## － 改善箇所説明図 －

エンジン制御装置(ECM)

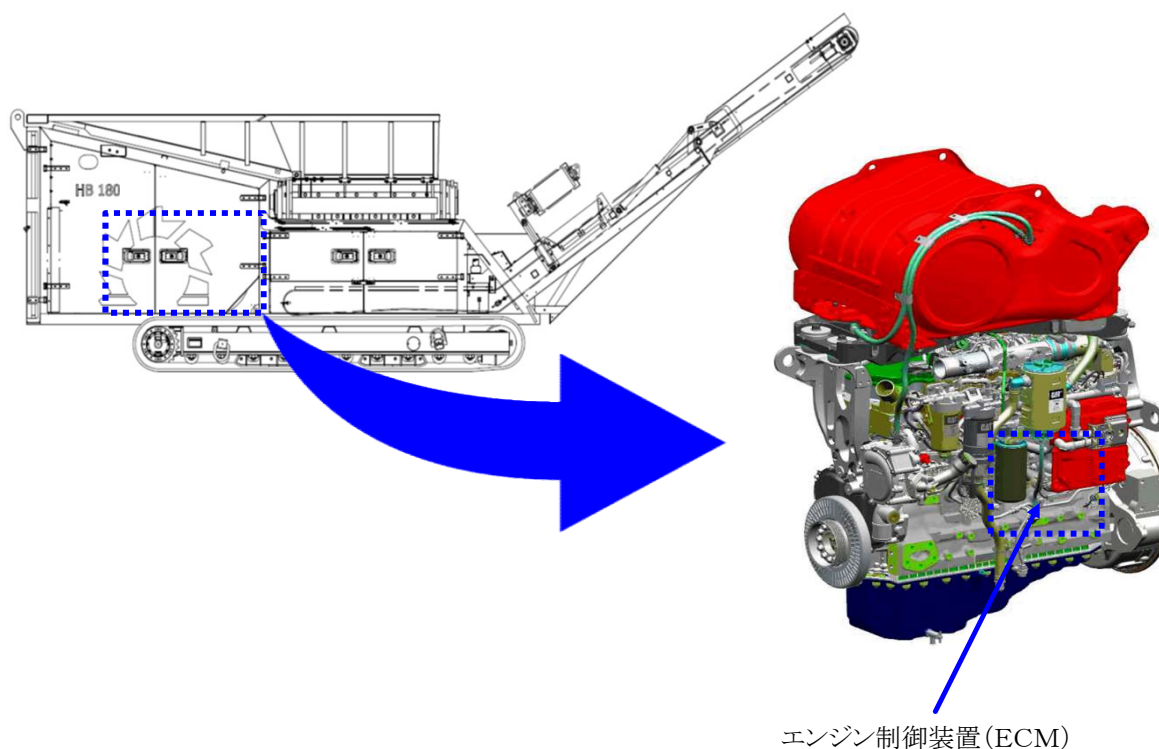
尿素SCR特殊自動車において、エンジン制御装置（ECM）が尿素SCRの異常状態を検知した場合、運転者に対して注意喚起・警報を行い、その後、段階的にエンジンの出力低下等の使用制限を行う構造を有しているが、段階的な使用制限のうち、第三段階の使用制限において、運転者への周知に際し、本来意図していた取扱説明書の記載内容（50%トルク制限・エンジン回転数1000rpm制限）と異なる使用制限（50%トルク制限のみ）がかかってしまう。

段階的な使用制限とは、基本的に「警告区分1」、「レベル2」、「レベル3」の3段階になります。「レベル3」の段階において、本来はトルクを50%に制限し、エンジン回転数も1000rpm（アイドル回転数）まで低下させることを意図していましたが、現状のソフトウェアはトルクを50%に制限させるのみでエンジン回転数をアイドル回転数まで低下させるロジックが機能していなかったというものです。

対象全車両において、本来意図していた使用制限構造を有する制御ソフトウェアに変更する。

所定位置の白色マーキングにより識別する。（イメージ写真参照）
